# SPARC® Enterprise M8000/M9000 서버 제품 안내서

XCP 버전 1081용

그림 13-6 카드 배치 기둥 및 카드 배치 탭

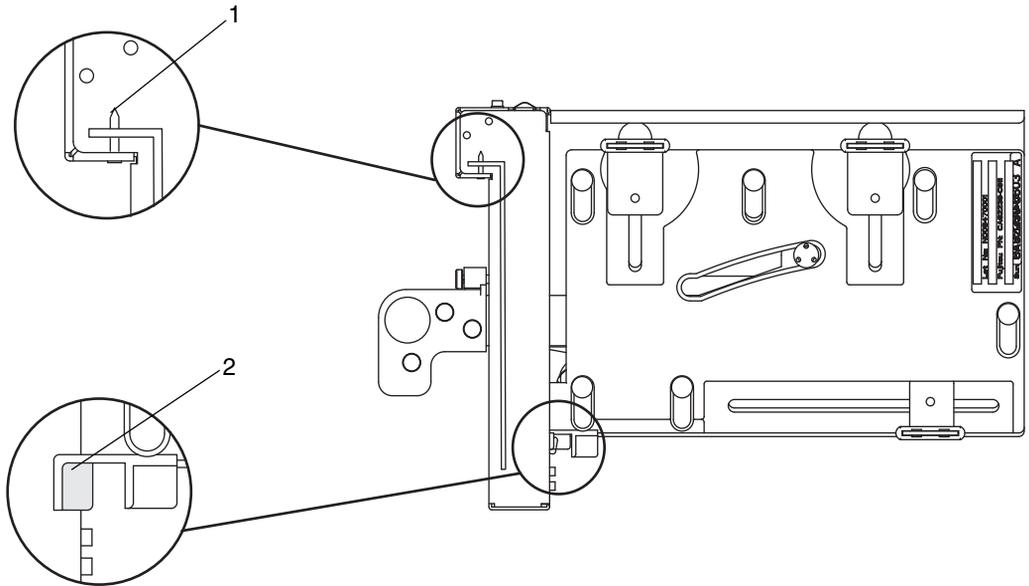
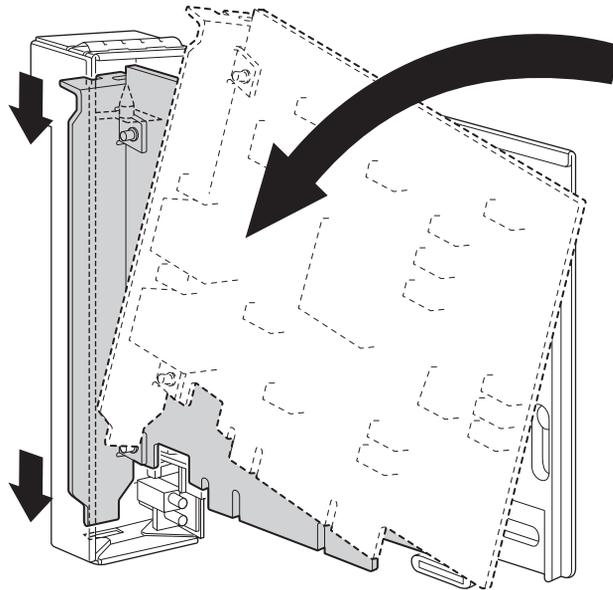
여기서는 13-10페이지에 있는 13장, "PCI Slot Device Replacement"(PCI 슬롯 장치 교체)의 13.2절, "Active Replacement"(활성 교체)에서 9단계를 수정합니다.

기둥(그림 13-6의 항목 1)은 PCI 카드 브래킷의 노치에 장착됩니다. 기둥이 노치에 제대로 장착되지 않을 경우 카드의 마운팅 브래킷이 구부러져 카드가 PCI 카세트의 기울어진 위치에 부착될 수 있습니다. 카드가 기울어진 위치에 부착되면 IOU의 소켓과 제대로 전기 접촉되지 않습니다.

탭(그림 13-6의 항목 2)은 PCI 카드의 아래쪽 부분에 있는 노치에 맞춰집니다. 이 탭은 카드가 PCI 카세트에 마운트되는 카드를 배치할 때 유용하지만 노치가 없는 카드 유형도 있습니다.

9. 교체 PCI 카드를 PCI 카세트에 마운트합니다. 이 작업은 정전기 방지 매트에서 수행하십시오.

그림 13-8 PCI 카드 고정 순서

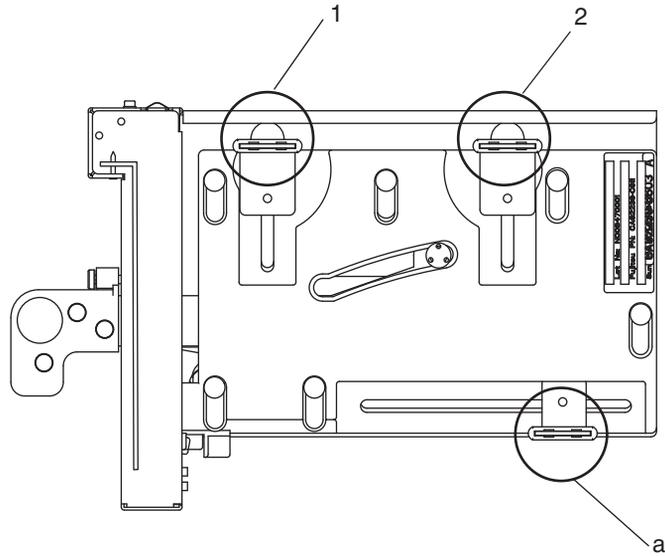
- d. 카세트 하단 래치의 가운데 부분에 PCI 카드를 맞춥니다. 그런 다음 카세트의 각 상단 래치 가운데로 PCI 카드를 누르면서 그림 13-8에 표시된 순서대로 고정 나사를 조여 카드를 제 위치에 고정시킵니다.

주 - PCI 카드를 제대로 마운트하려면 PCI 카드 바닥이 래치의 가운데에 제대로 맞춰지고 제 위치에 단단히 고정되어 있는지 확인해야 합니다.

그림 13-9 카세트 아래쪽의 래치 위치

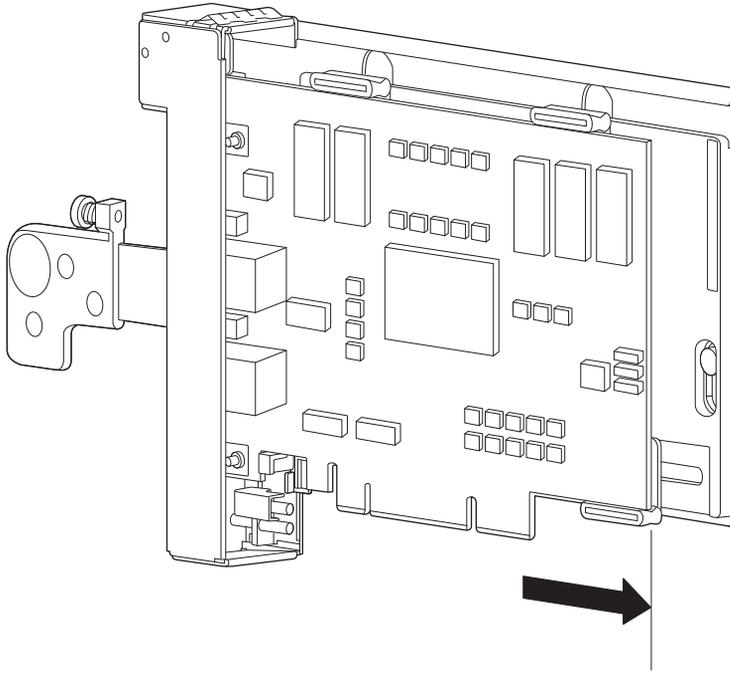
주의 - 카드가 짧은 경우 카세트 아래쪽의 나사를 필요한 만큼 이동합니다. 이런 경우 카드의 맨 끝에 최대한 가깝게 래치를 배치합니다(그림 13-9 참조). PCI 카드의 아래쪽 나사 위치를 바꾸려면 먼저 하단 래치(그림 13-8의 부품 a)에 카드를 고정시킵니다. 그런 다음 그림 13-8에 표시된 순서대로 고정 나사를 조여 카드를 제 위치에 고정시킵니다.
